**Avis délibéré de la mission régionale d'autorité
environnementale sur le projet de parc photovoltaïque de
JP Énergie Environnement sur la commune de Saint-
Didier-la-Forêt (03)**

Avis n° 2022-ARA-AP-1335

Avis délibéré le 26 avril 2022

Figure 2: plan masse du projet (cf. dossier permis de construire)

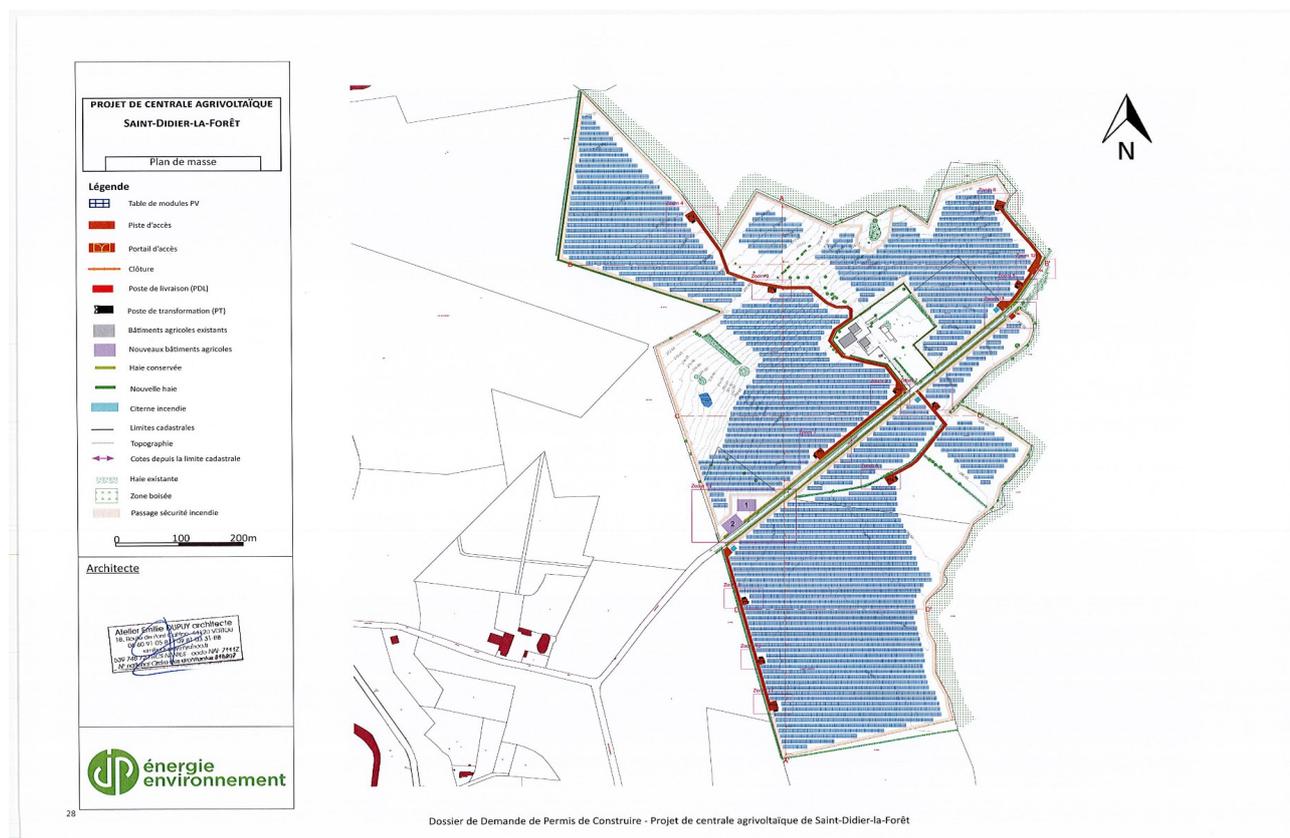
Le pétitionnaire indique que le tracé du raccordement au réseau électrique national définitif du projet et le détail des travaux seront définis par le gestionnaire de réseau public d'électricité (ENEDIS) après obtention du permis de construire. Le raccordement en souterrain de la centrale au réseau électrique et ses incidences environnementales ne font pas l'objet d'une analyse approfondie⁵. Aucune carte n'est fournie.

Faisant partie du projet, ses caractéristiques et ses incidences doivent être présentées et évaluées, même s'il relève d'une autre maîtrise d'ouvrage et d'un calendrier différent. Ce n'est pas le cas dans le dossier fourni et devrait l'être dès ce stade, d'autant plus qu'aucune autre autorisation ne pourrait s'avérer nécessaire à la réalisation du projet.

L'Autorité environnementale recommande d'inclure dans le périmètre du projet et donc de l'étude d'impact, le raccordement au réseau électrique national, fonctionnellement lié au parc photovoltaïque, d'évaluer ses incidences environnementales et de présenter les mesures prises pour les éviter, les réduire et si besoin les compenser.

Figure 3: carte des enjeux écologiques (source étude d'impact page 105)

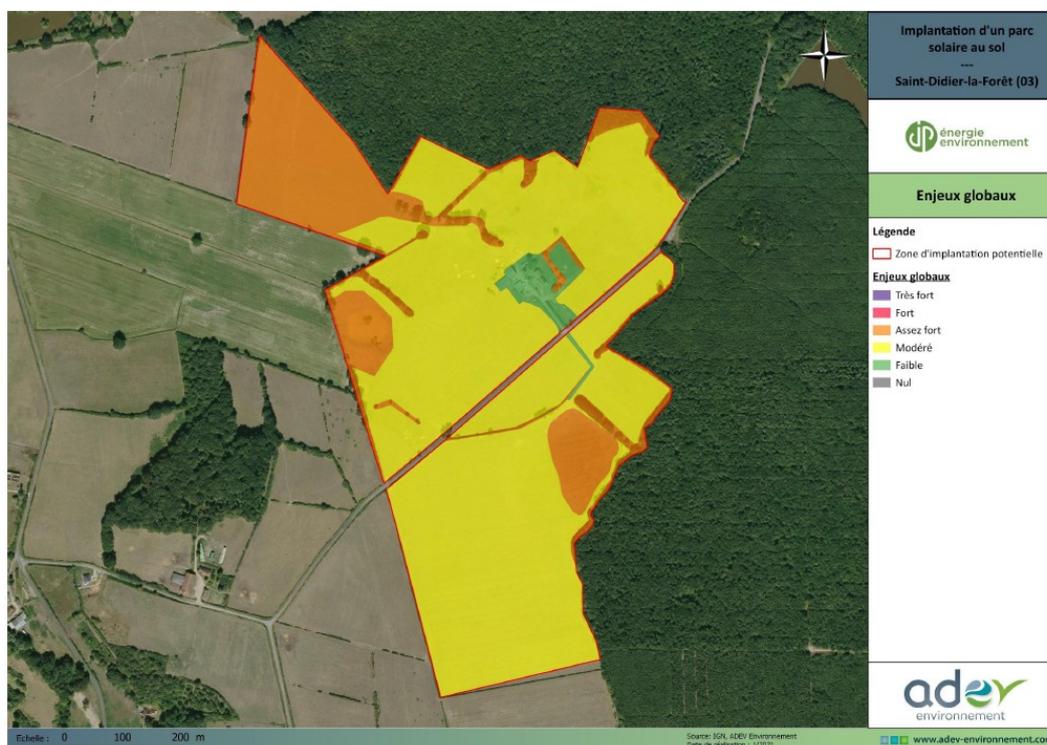
En matière d'habitat, le site inventorié est couvert par des habitats naturels qualifiés d'enjeux assez forts, globalement modérés et faibles, comportant principalement des prairies mésophiles, des zones humides et des étangs. Des haies arbustives, des bâtiments agricoles et chemins sont présents au sein du site d'implantation.

Les enjeux apparaissent sous évalués au regard des espèces contactées au sein de milieux naturels à préserver.

L'Autorité environnementale recommande de reprendre finement l'analyse des enjeux attribués à l'avifaune et aux chiroptères, ainsi qu'aux amphibiens, ainsi qu'à leurs habitats, qui apparaissent sous-évalués, et en particulier les zones humides qui sont en outre en interaction avec les Znieff de type 1, comportant une diversité biologique très forte.
